# Baumentwicklungskonzept

Stand Vorentwurf UPB  
19.11.2014

Stand Entwurf UPB  
20.05.2015

aktueller Stand Entwurf  
Ratsbeschluss 25.06.2015

Entnahme im Bereich der Sitzstufen und der Furt

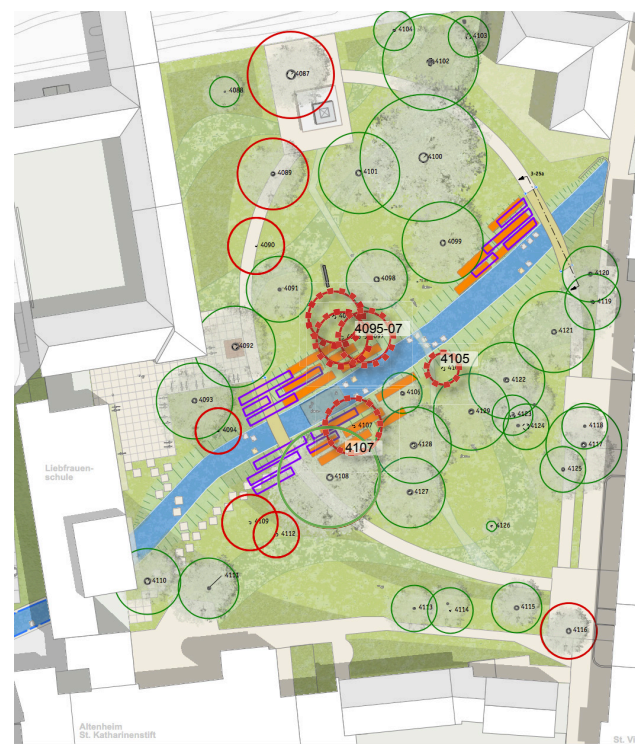
Änderungen der Rahmenbedingungen für die Umsetzung des Entwurfes zwischen Nov. 2014 und Mai 2015:

1. Aufgrund von Einwänden seitens der Liebfrauenschule wurde der Wunsch berücksichtigt, den Parkrundweg vom Gebäude weiter abzurücken. (20.05.15)
2. Umgesetzt wurde ebenfalls der Wunsch des Gestaltungsbeirates, die Brücke nicht mit einem Versatz zu planen und damit den Weg gerade laufen zu lassen. (09.03.15)

In Folge dieser Änderungen wurden die Aufenthaltsbereiche mit den Sitzstufen in der abgeflachten Uferböschung nach Osten verschoben.

Folgende Bäume sind durch das „Sitzstufen Konzept“ und der abgeflachten Böschung von der Entnahme betroffen:

Eibe Nr. 4095-4097, Trompetenbaum Nr. 4107, Magnolie 4105

Die Sitzstufen sind wesentlicher Teil der neu geschaffenen Qualität des Konzeptes einer "erlebbareren Berkel" und sollten somit auch bei den genannten Änderungen der Rahmenbedingungen erhalten bleiben.

Die Stufen sind folgerichtig, wie in der vorigen Fassung, in direkter Nähe zur Berkelbrücke und der geplanten Bühne anzuordnen. Das Ostufer ist aufgrund der räumlichen Nähe zum Krankenhaus ungeeignet.

Da davon auszugehen ist, dass sich Wurzeln der Bäume im Uferbereich finden, muss gegebenenfalls nach Probegrabungen auf mögliche Wurzelräume reagiert werden und entsprechende Vorkehrungen zum Erhalt der betroffenen Bäume getroffen werden.

Stand Entwurf UPB  
20.05.2015

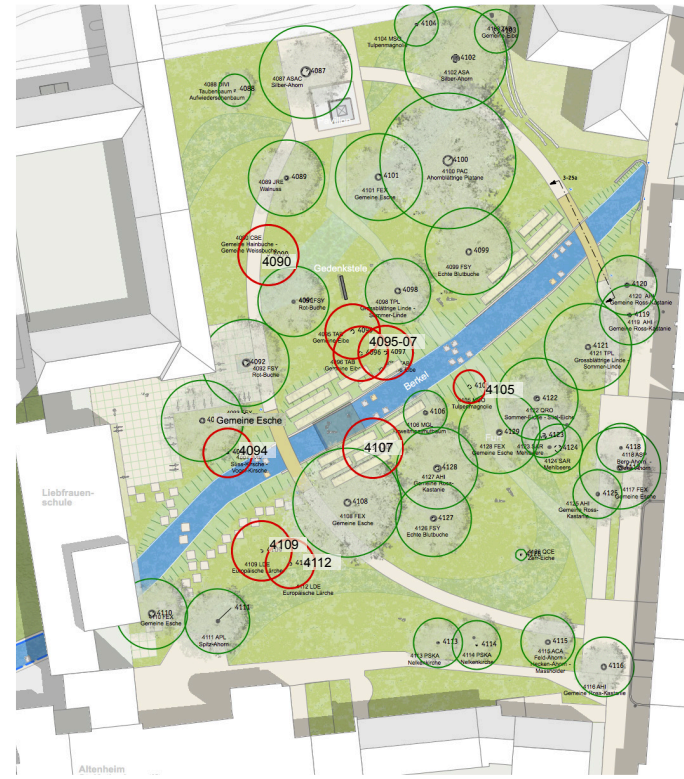
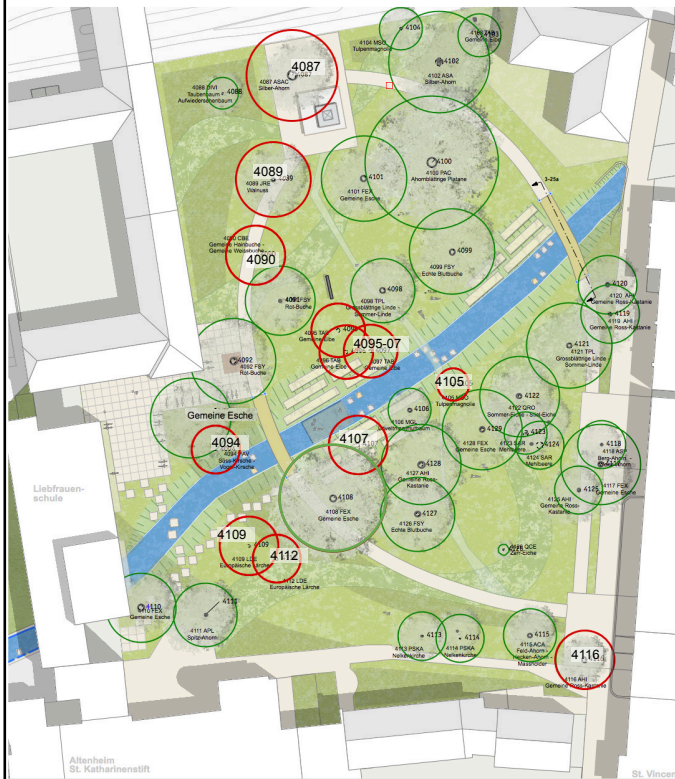
Bestand: 43 Bäume  
Entnahme: 12 Bäume

Bestand: 43 Bäume  
Entnahme: 9 Bäume

Planungsentwicklung vom 20.05.2015 bis 25.06.2015:

Die Sitzung Gestaltungsbeirat vom 01.06.2015 ergab:

1. Anpassung des Rundwegs an Baumbestand
2. Erstellung eines Stufenkonzepts zur Entwicklung des Baumbestands
